INFORME DE HITO DE CONTROL
N° 105-2023-OCI/0262-SCC

**“INSTALACIÓN DE LOS SISTEMAS DE AGUA POTABLE Y
ALCANTARILLADO PARA LOS PUEBLOS DE LA MARGEN
DERECHA E IZQUIERDA DEL PRIMER SECTOR DE
CIENEGUILLA – DISTRITO DE CIENEGUILLA” – CUI 2305264**

**HITO DE CONTROL N° 7: VALORIZACIÓN N° 19
(CORRESPONDIENTE AL MES DE OCTUBRE DE 2023)**

Diagrama Gantt de Movimiento de Tierras de CRP-02

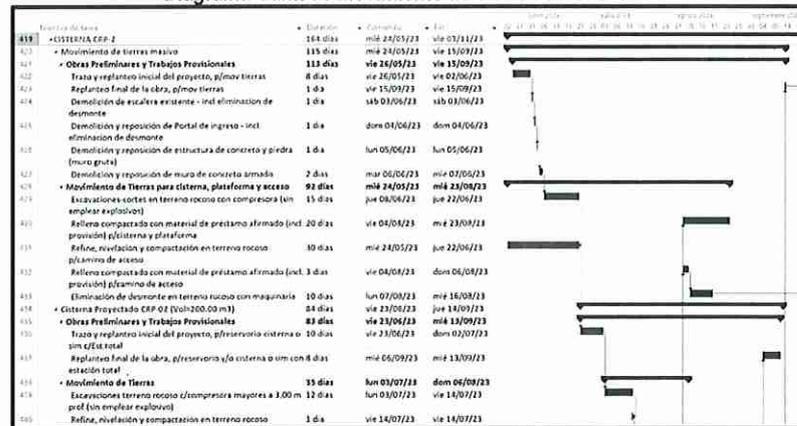
"La cisterna proyectada CRP-02 no se ha iniciado su ejecución, y según el residente de obra se debe a que está pendiente la aprobación del adicional n.º 11 que se encuentra en levantamiento de observaciones por parte del contratista."

Imagen n° 08 y 09
Almacenaje de acero corrugado en CRP-01

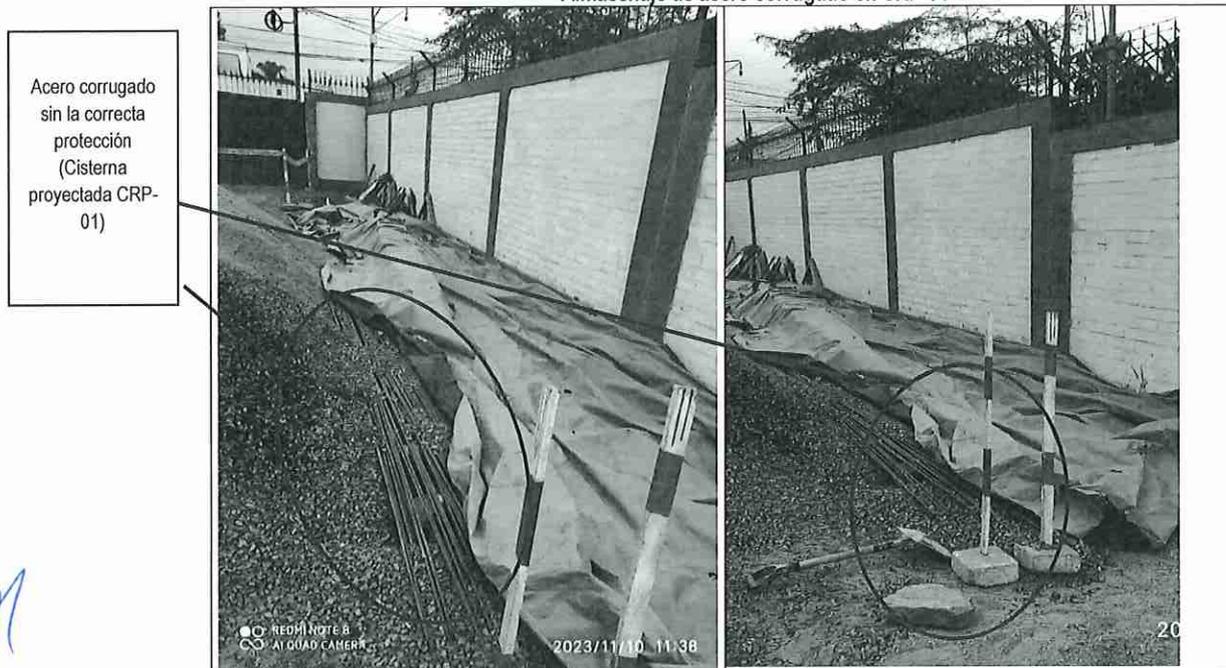
De la visita realizada a la ejecución de la obra en la cisterna proyectada CRP-01 y al Reservorio proyectado RP-02, se observó el inadecuado almacenamiento del acero corrugado de obra, el cual se encontraba expuesto a la intemperie y en contacto el suelo y, tal como se muestran en las siguientes imágenes:

Al respecto, en el caso del acero, en el artículo 3.7.5., del ítem 3.7 Almacenamiento de Materiales, del Capítulo 3 MATERIALES, de la norma técnica E.060 del RNE, se establecen

las condiciones de almacenaje del acero corrugado, el cual debe estar en un lugar seco, aislado del suelo y protegido de la humedad, tierra, sales, aceite y grasas.

Imagen n° 11 y 12
Almacenaje de agregados en RP-02

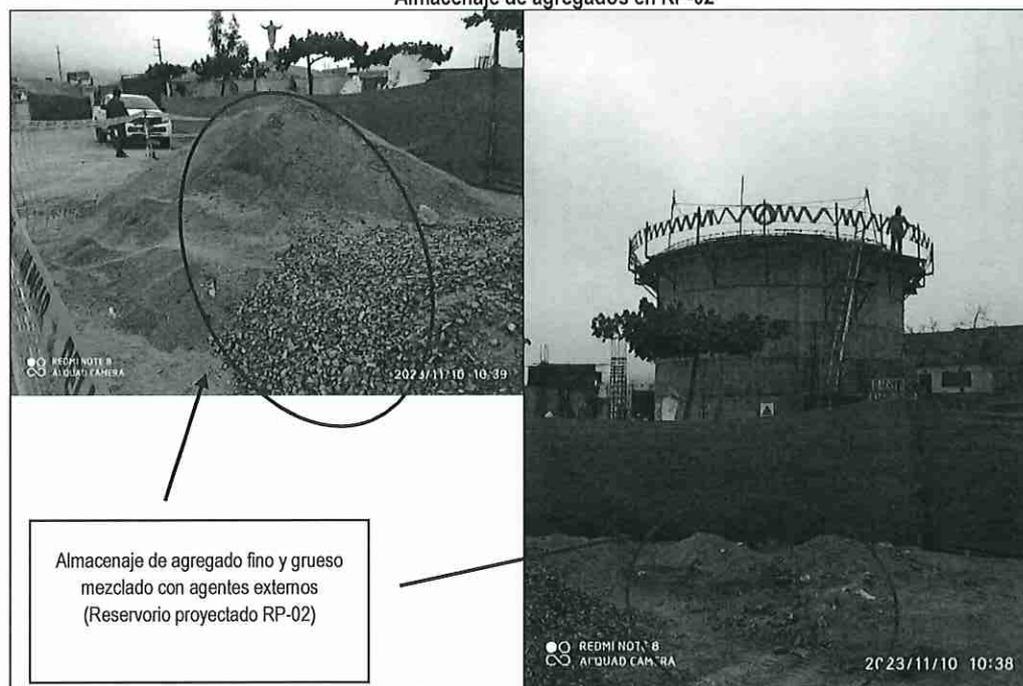
De la visita realizada a la ejecución de la obra en la cisterna proyectada CRP-01 y al Reservorio proyectado RP-02, en las siguientes imágenes se ve como estaba dispuesto el agregado fino y el agregado grueso en obra:

Imagen n° 14 y 15
Almacenaje de agregados en RP-02

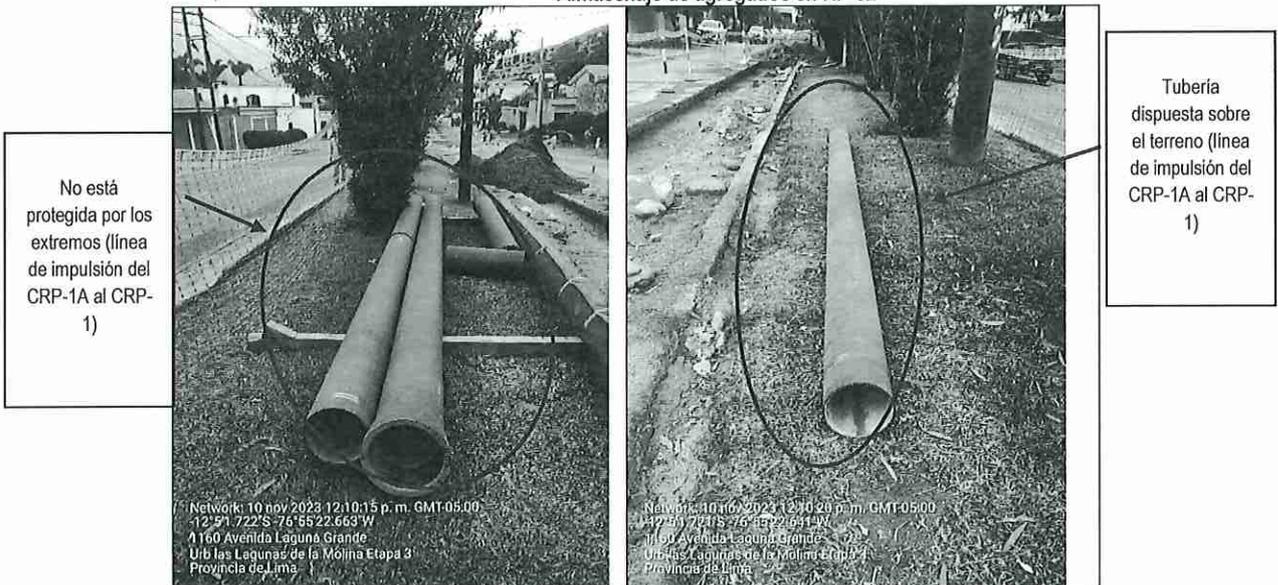
De la visita realizada a la ejecución de la obra del 10 de noviembre de 2023 en la línea de impulsión del CRP-1A al CRP-1, en las siguientes imágenes se ve la disposición inadecuada de las tuberías de HDPE (polietileno de alta densidad) para agua potable, al estar depositada en la intemperie, empolvada y expuesto en su interior al ingreso de elementos por los extremos de la tubería:

Imagen n° 16 y 17
Vistas de salientes verticales de varillas de acero

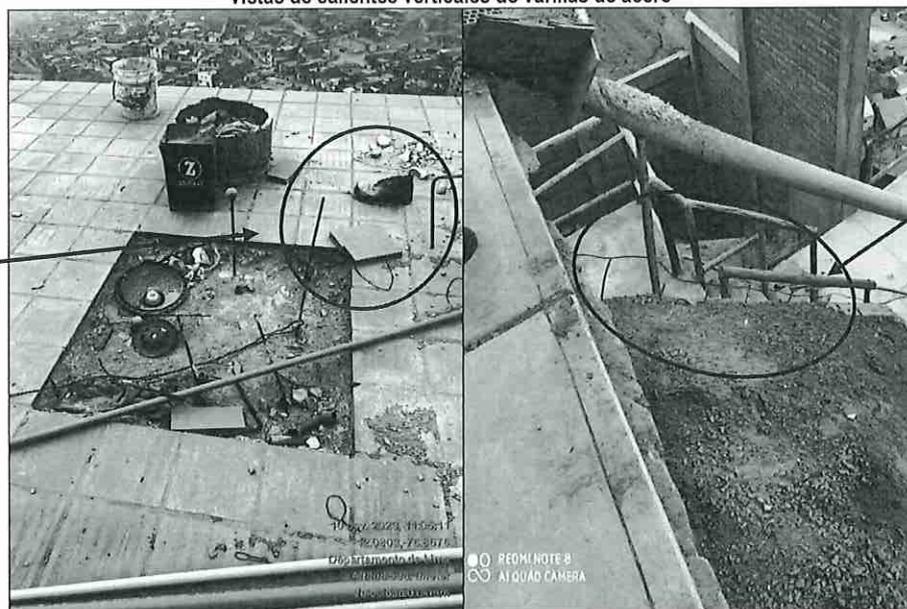
De la inspección realizada a la ejecución del Reservorio de Agua Proyectado RP-01, se observó que los aceros de refuerzo se encontraban expuestos sin capuchones de seguridad, los que son importantes implementos de seguridad que ofrecen protección a las personas, contra posibles raspones o golpes ocasionados por las salientes laterales y verticales de las varillas de acero que están expuestas a los trabajadores en obra o terceros; su uso es indispensable para la seguridad de todo el personal. A continuación, se muestra dicho elemento:

Acero de refuerzo sin capuchones de seguridad (en techo de caseta en Reservorio RP-01).
